Vysvětlení / doplnění / změna zadávací dokumentace č. 22

Veřejná zakázka:	„Nemocnice Rychnov nad Kněžnou – rozšíření průmyslové zóny Solnice – Kvasiny“
Ev. č. VVZ:	Z2022-016454
Zadavatel:	Královéhradecký kraj, se sídlem Pivovarské náměstí 1245, 500 03 Hradec Králové, IČO 708 89 546
Způsob zadání:	Otevřené nadlimitní řízení veřejné zakázky na stavební práce podle zákona č. 134/2016 Sb., o zadávání veřejných zakázek, ve znění pozdějších předpisů (dále jen „zákon“ nebo „ZZVZ“)

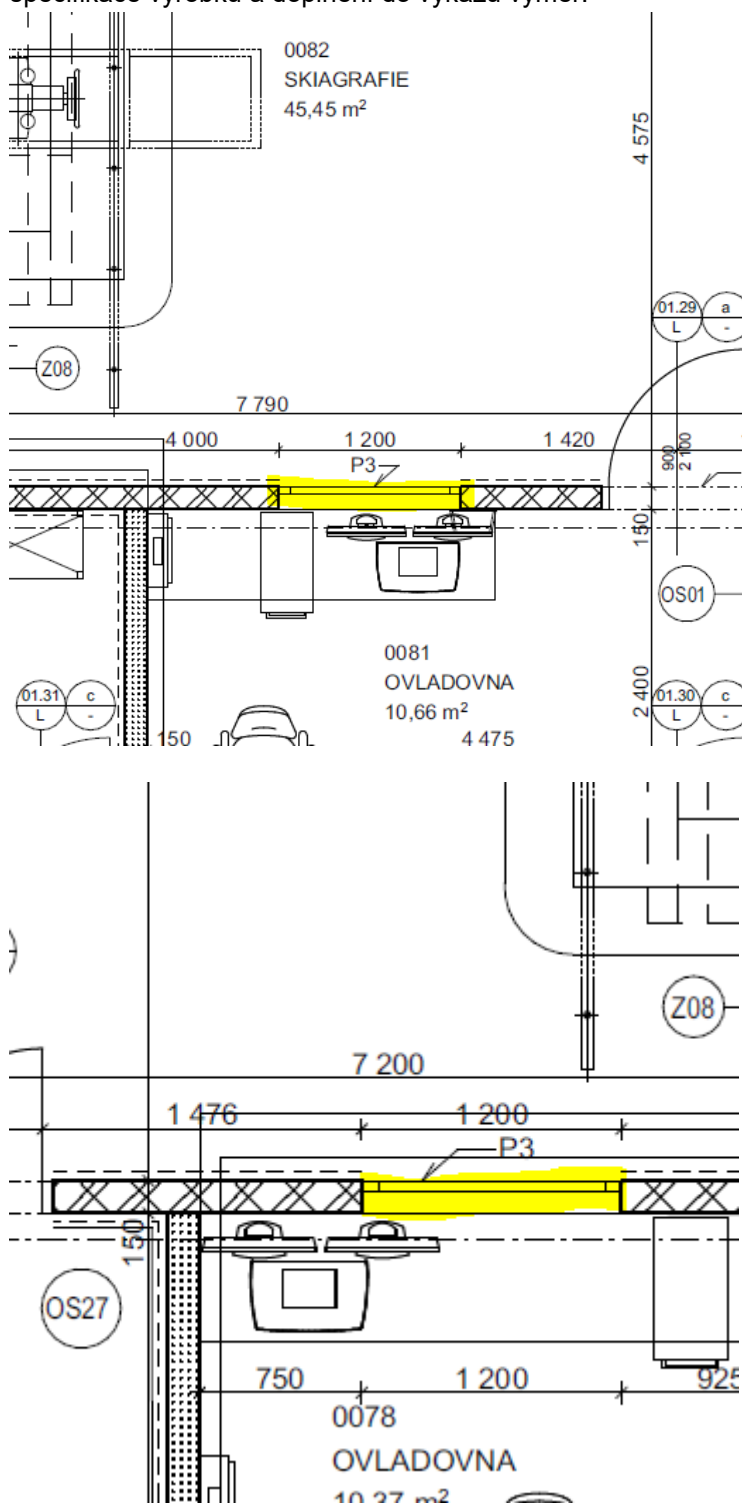
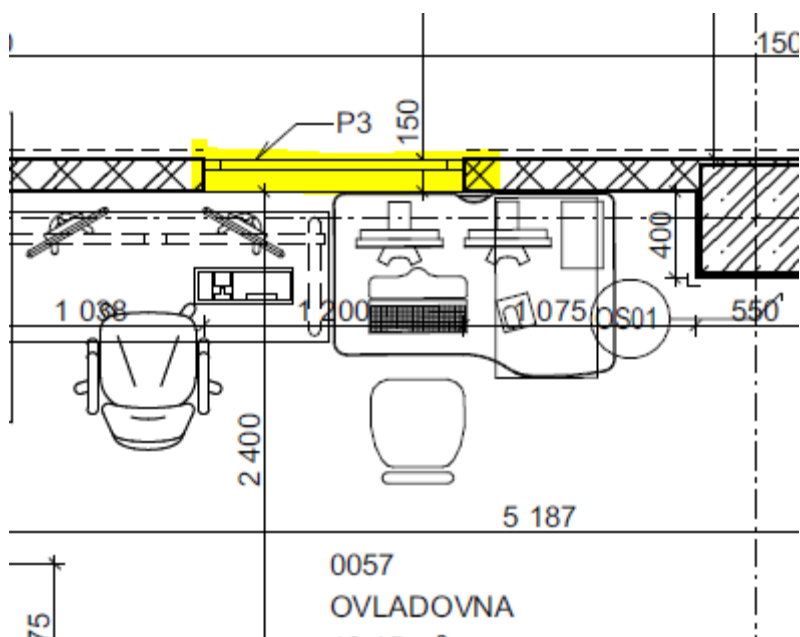
Dodavatel podává dotaz na článek 11 návrhu Smlouvy o dílo, zda zadavatel objasní, z jakého důvodu stanovil záruku v délce 60 měsíců základní standard záruka na stavbu, vyjma hydroizolace spodní stavby a střešního pláště, fasády objektu, strukturované kabeláže. Proč nerozdělil tuto 60měsíční záruku na dílo, zvláště na stavební práce a dále na dodávky a technologie, kde by mohla být stanovená záruka dle výrobce dodávek, technologií nebo záruka stanovená v maximální výši 24 měsíců. Rozdělí zadavatel předmětnou 60měsíční záruku dle návrhu dodavatele na stavební práce záruku v 60 měsících a na dodávky, technologie záruku dle výrobce maximálně však ve výši 24 měsíců? Upraví zadavatel předmětný odstavec smlouvy o dílo?

Viz odpověď na dotaz č. 4 v rámci VDZ č. 21 ze dne 5. 8. 2022.
